COMMISSION ROYALE DES MONUMENTS ET DES SITES
KONINKLIJKE COMMISSIE VOOR MONUMENTEN EN LANDSCHAPPEN

Objet : SAINT-JOSSE-TEN-NOODE - Rue Royale 236 - Jardin botanique

Demande de permis d'urbanisme. Aménager un accès PMR au niveau de la rue Botanique : transformer une fenêtre existante en porte et adapter le profil du trottoir existant afin d'y aménager un palier de repos.

Avis conforme de la CRMS

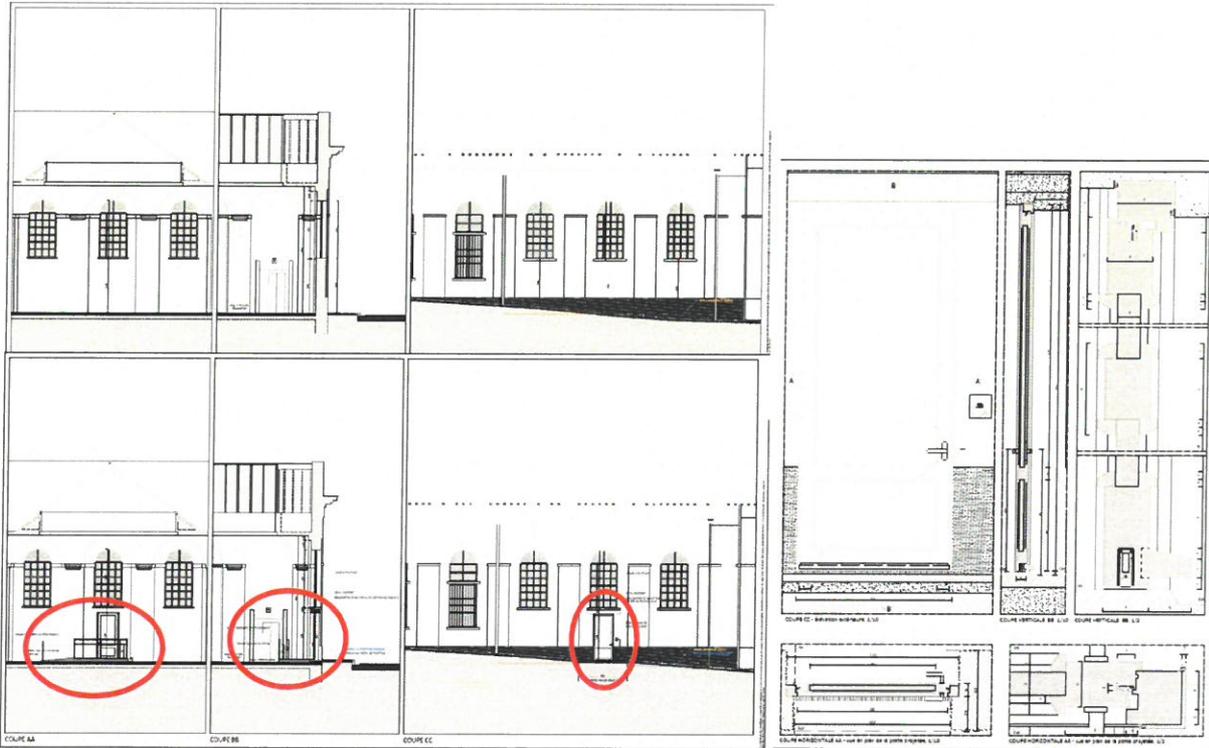
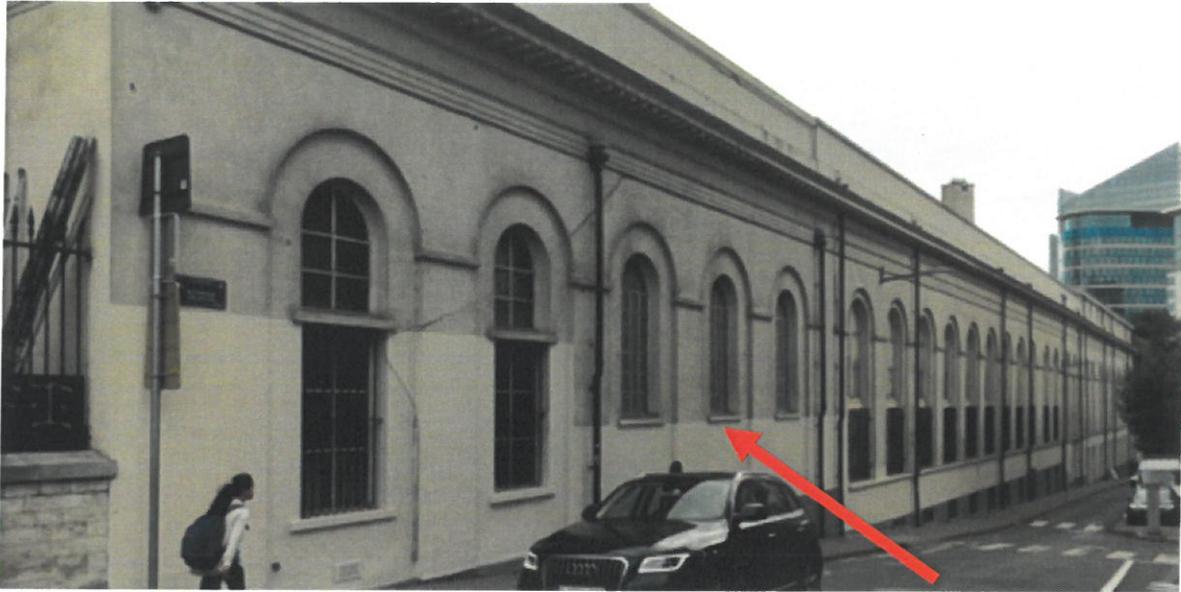
D'un point de vue strictement patrimonial, la CRMS peut souscrire à la création d'un accès PMR dans la 4^{ème} travée de la façade rue du Botanique s'ouvrant sur le hall d'entrée principal dans lequel on retrouve par ailleurs l'ascenseur. La CRMS ne souscrit cependant pas au modèle de porte proposée dont l'emprise et le dessin en font un accès secondaire peu accueillant et, en outre, ne s'inscrivent pas harmonieusement dans la composition de la façade néoclassique.

Cependant, ce choix d'implantation lui paraît fort complexe du point de vue de son usage et de sa mise en œuvre : trottoir étroit en forte pente, nécessité d'intervenir sur le profil de trottoir pour la création d'un palier, rue à sens unique (détour obligatoire), blocage de la rue pour accompagner le PMR à la sortie d'un véhicule, proximité des impétrants, ... En outre, il impose au PMR de se rendre sur la façade latérale secondaire pour trouver son entrée.

Si l'option d'un accès dans la rue du Botanique est maintenue malgré tout (la CRMS n'y est pas opposée sur le plan patrimonial), la CRMS demande d'assumer le nouvel accès et sa présence et de l'inscrire dans la façade avec un projet basé sur les lignes de composition de l'architecture et des baies de la façade existante. Elle demande donc de :

- aligner les piédroits de la baie de porte à créer sur ceux de la baie de fenêtre existante en positionnant la nouvelle menuiserie de manière à respecter la profondeur de l'embrasure extérieure et prévoir un retour du soubassement;
- faire une nouvelle proposition de porte métallique (acier) vitrée en s'inspirant des divisions des châssis métalliques existants. La teinte sera crème côté extérieur et grise côté intérieur, en concordance avec les éléments similaires voisins. À cet égard, la CRMS demande de poursuivre avec la variante v5 (esquisse transmise suite à la réunion du 17/2/2020 en présence des représentants des Monuments et Sites (DPC et CRMS), du Maître d'Ouvrage (Communauté Française) et des auteurs de projet) et d'en soumettre les détails d'exécution à la DPC en cours de chantier;

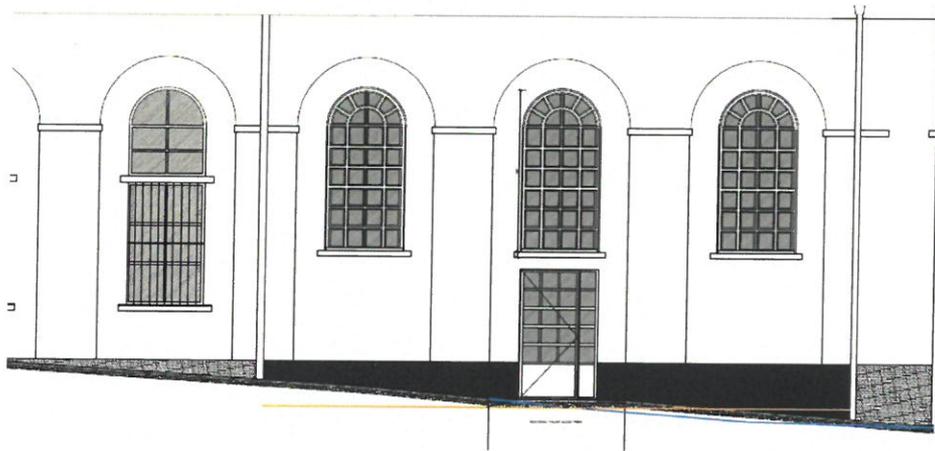
Pour la CRMS, vu la configuration des lieux, il y avait une magnifique opportunité de créer un accès commun aux PMR et aux personnes valides et/ou sans problème de mobilité, dans le respect du patrimoine, en plaçant une plate-forme dans l'arcade centrale du portique d'accès principal en pierre bleue (1842-1844 - architecte T.-Fr. Suys) situé rue Royale. Ce portique présente en effet trois larges arcades en plein cintre à clef cannelée ; la baie centrale est ouverte et n'est pas équipée d'escalier comme le sont les baies de droite et de gauche. Cette configuration est particulièrement propice à l'implantation d'une plate-forme élévatrice, pouvant, moyennant une étude fine, vraisemblablement être combinée avec les accès des instruments/livraisons. Ou bien, n'était-il pas possible de créer, et le cas échéant avec quelles conséquences, un accès à droite de l'arcade de droite, via le démontage de la grille et d'un petit tronçon de soubassement ?

Pour la CRMS, l'enjeu méritait une vraie étude sur les possibilités de combiner un accès PMR et une plateforme destinée aux instruments et livraisons (nb : n'y a t'-il d'ailleurs pas d'autres possibilités d'accès pour les éléments techniques ?). Il y avait une belle occasion d'offrir un accès commun aux différents utilisateurs, plus valorisant, facile d'usage et sans dénaturer le patrimoine. Les options d'accès au droit du portique principal ou à proximité immédiate ont été écartées trop rapidement. La CRMS le regrette.
